Avis n° 2021-12 du CSRPN Occitanie
relatif à
la demande d'autorisation de travaux
dans la Réserve Naturelle Nationale du Néouvielle :
« Projet de sentier du tour du lac d'Orédon »,
déposée par le SIVU Aure Néouvielle

**Rapport sur la demande d'autorisation de travaux
dans la Réserve Naturelle Nationale du Néouvielle
« Projet de sentier du tour du lac d'Orédon » (SIVU Aure Néouvielle)**

Localisation de la zone de travaux

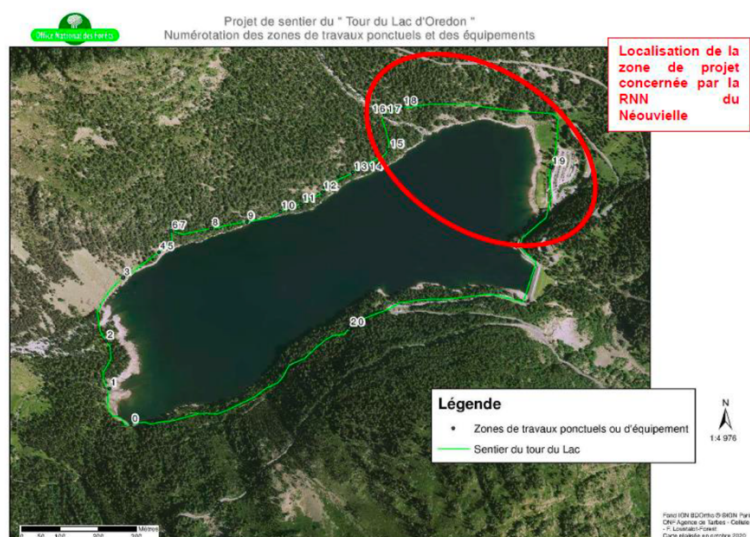
- Zone 15 : passage à sécuriser, filet de protection + main courante
Zone 16 : aménagement de l'assiette du sentier, emmarchement
Zone 17 : franchissement du ruisseau des Laquettes
Zone 18 : aménagement de l'assiette du sentier, pose d'une main courante
Zone 19 : pose de panneaux et de signalétique

Au vu, des illustrations des filets garde-corps prévus pour sécuriser ponctuellement de courts passages du sentier, et la passerelle, il convient de s'interroger sur leurs incidences potentielles sur le Grand tétras dont la présence est mentionnée sur la zone.

En ce qui concerne la pose des filets garde-corps prévus pour sécuriser certains passages délicats, il convient de faire valider par l'OFB, la taille de leur maille au regard du risque de piégeage du tétras et autres gros oiseaux, et éventuellement mettre en place des plaquettes de signalisation généralement préconisées dans ce cas.
